## RAPPORT INITIAL DE CONTROLE TECHNIQUE

### Rénovation du 1er étage de la CPAM de Rodez - RODEZ

N° D'AFFAIRE : C23122310  
N° CHRONO : 2

Installations électriques, éclairage de sécurité (PE24)

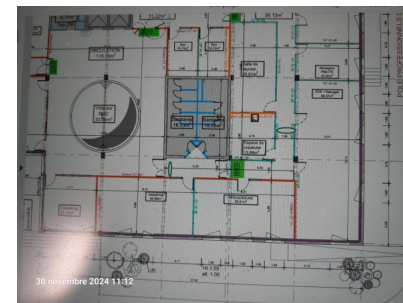
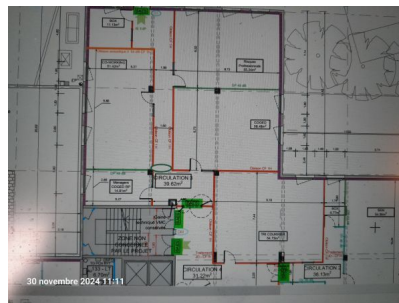
- N°E53 - 1** Installation électrique alimentée par le réseau 230 / 400 Volts en schéma à la terre TNS. Le niveau R+1 comprends 2 armoires électriques (AMR+1 et AM Ond R+1).

- Pour porter un avis définitif sur l'installation, l'entreprise titulaire du lot électricité devra nous fournir :
    - les notes de calcul de l'installation afin de justifier le dimensionnement des canalisations, des protections et de la sélectivité en cas de modification.

- les schémas unifilaires des armoires électriques avec description des protections et de l'identification en cas de modification.
    - les plans des locaux indiquant les influences externes qui ont permis le choix des indices de protection IP et IK du matériel.

- les fiches techniques ou produits des appareils installés.
  - Les 2 armoires électriques et la coupure générale électrique du niveau seront installées dans un local technique. Leurs présences doivent être clairement identifiées sur la porte de ce local et sur le plan d'intervention de ce niveau.

- N°E55 - 1**
- Prévoir des blocs autonomes d'éclairage de sécurité d'évacuation :
    - dans le Sas des sanitaires et bureau DAM/DNS.
    - dans la circulation 2 (36,13m²) au niveau de l'espace créativité.
    - dans la circulation 3 (39,62m²) au niveau du bureau COGED et du bureau managers COGED RP.
  - Si la salle de réunion peut accueillir plus de 20 personnes, prévoir un bloc autonome d'éclairage de sécurité d'évacuation.
